スラリー安定化処理設備に関する 審査上の論点（規制庁提示）を踏まえた当社回答

2022年10月26日

東京電力ホールディングス株式会社

本資料は、第102回 特定原子力施設監視・評価検討会の資料2-1「スラリー安定化処理設備に関する審査上の論点」（原子力規制庁）において示された4つの論点について、検討状況を示すもの。

① スラリーの抜き出しの実現性

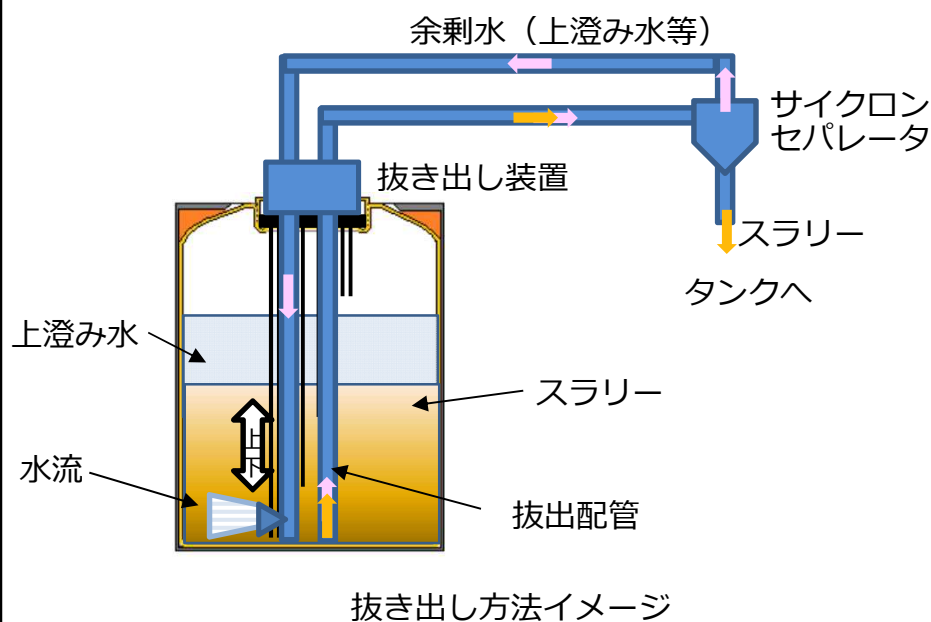
現在実施中の抜き出しポンプによるHIC内スラリーの移し替え作業において、下部スラリーは物理的に移し替えできていないことから、スラリー安定化設備の設置目的が確実に達成できることについて説明を求める。

- 現在実施しているHICからのスラリー移替え作業において、以下の状況を確認している。
 - 上澄み水がある状態においては、HIC内に3カ所ある抜出配管からスラリーが移送できていること。
 - 移送開始前にエアにて各抜出配管の閉塞確認を実施しているが、水面まで気泡が出てきていること。(スラリーにエアがトラップされるような状況ではない)
- 以上より、HIC底部のスラリーは固着していないと推定され、上澄み水がなくなるとどの配管からもスラリーが移送できない状況であることを踏まえると、安定的にスラリーの抜き出しを行うためには上澄み水とともにスラリーを移送することが必要であると考えられる。

- スラリー安定化設備においては、水流にてほぐすことにより、水とともに回収する装置を検討している。なお、水流に使用する水は、上澄み水やフィルタープレス時に発生する廃液を活用し、サイクロンセパレータで分離した余剰水を循環させることで、汚染水増加を抑制する。
- 装置開発にあたっては、HIC底部スラリーの性状確認（固着有無等の確認）や現在実施中の移替え作業の知見を活用しながら設計を進めていき、模擬スラリーで成立性の確認、実スラリーを用いて実証を行う。

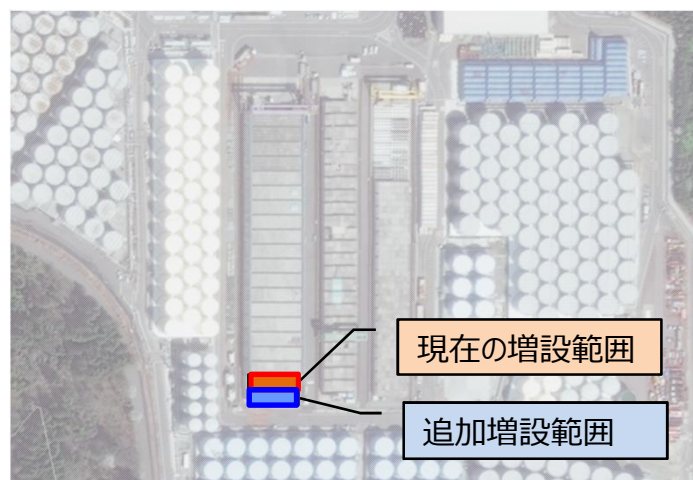
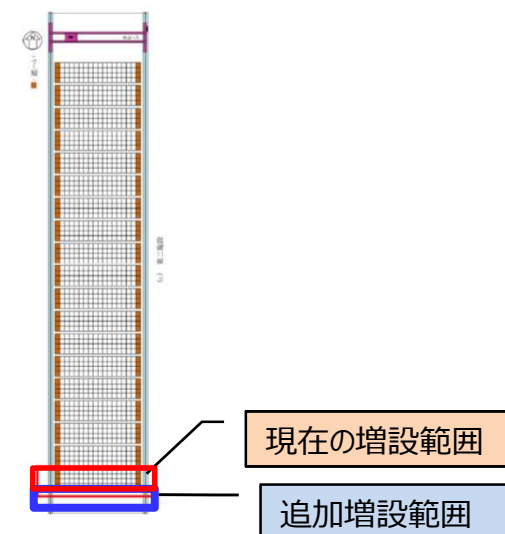
①HICの保管容量が3年以内（2025年6月）にひっ迫する対策として、スラリー安定化処理設備の運用を2025年3月に開始し、保管量を低減していくと説明しているが、現時点の審査進捗状況を踏まえるとHICの保管場所を一時的に増設する必要があると考えている。

- 現在のHIC保管容量（4,192基）に加え、第三施設の192基（下図、赤枠部分）の増設およびHIC発生量低減対策によりHICの保管容量ひっ迫時期は、2025年6月頃としている。
- 上記に加え、さらに192基（下図、青枠部分）の増設エリアを確保しており、合計4,576基のHIC保管容量とすることで、スラリー安定化処理設備の運用開始遅延リスクに備える。

＜パネルハウス設置概要＞

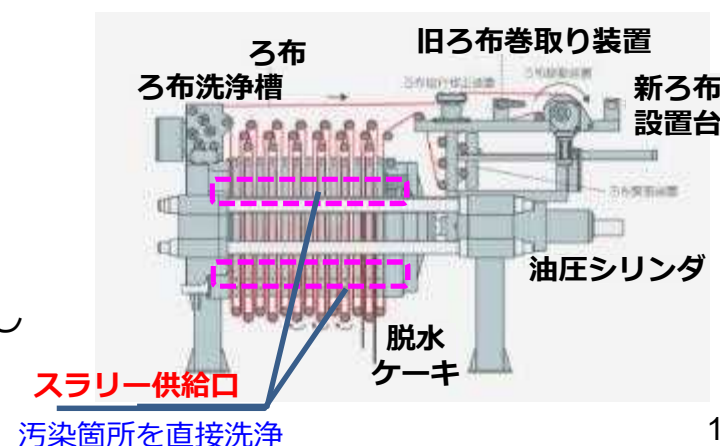
フィルタープレス機周辺のダスト取扱エリアは、スラリーの飛散・付着を考慮することは必須であり、遠隔作業により除染およびメンテナンス作業を行うことが出来るセルもしくはグローブボックスとすること

- フィルタープレス機は負圧管理されたダスト取扱いエリアの中に設置されており、メンテナンス時においても建屋外へのダスト飛散は抑制されている。
- 一方、フィルタープレス機をパネルハウスで覆うことで、メンテナンス時の作業員の被ばくを低減させる。

- ・ フィルタープレス機からダスト取扱いエリアへのスラリーの飛散（周辺拡散）の抑制

- ・ パネルハウス内床壁面洗浄機能による（スラリー付着に伴う）ダストの舞い上がりを抑制
- ・ スラリー供給口部洗浄機能によるスラリーの堆積リスクの抑制
